图号	X1A2684ABA001	确认	林文强
会签日期	2025.8.6	批准	林文强
件号备注	X1A2684ABA001/2010		
共 1 页, 第 1 页	授权	PM 251111

安全钳

宁波奥德普电梯部件有限公司
NINGBO AODAP ELEVATOR COMPONENTS CO., LTD.

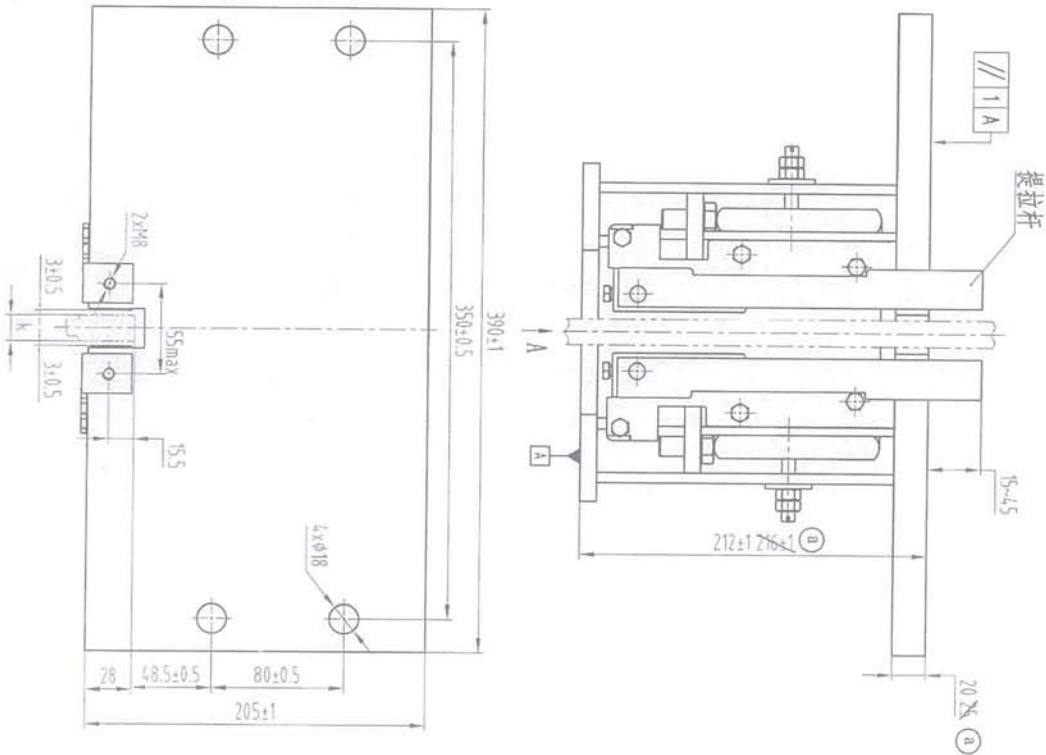
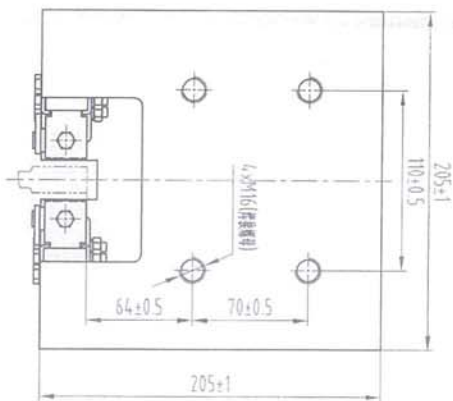
图号	A3
图名	安全钳
图例	3
数量	25、216±1更改为20、212±1, 增加技术要求8
备注	更改内容

图例	3
数量	25、216±1更改为20、212±1, 增加技术要求8
备注	更改内容

- 1 本安全钳型号为0X-188A, 适用于实心T型导轨, 提拉形式为双提拉板, 提拉孔为M8;
- 2 本安全钳适用于额定速度 $\leq 2.5\text{m/s}$, 使用参数以实际型式试验报告数据为准;
- 3 本图为连接电梯定制图, 尺寸和结构方面更改, 需双方确认, 本图为连接电梯品牌;
- 4 装配时各活动部位活动灵活, 无卡阻;
- 5 表面喷涂部件颜色为灰色, 其它颜色需订单确认;
- 6 安装时, 紧固件安装要求牢固可靠, 导轨导向面两侧与活动钳块面间隙均匀, 测量间隙时, 两活动钳块高度一致;
- 7 安全钳密封处不得擅自调整, 如需调整请联系生产厂家;
- 8 与安全钳连接的轿架部件需考虑强度, 以防止125%载荷联动实验时安全钳的损害。
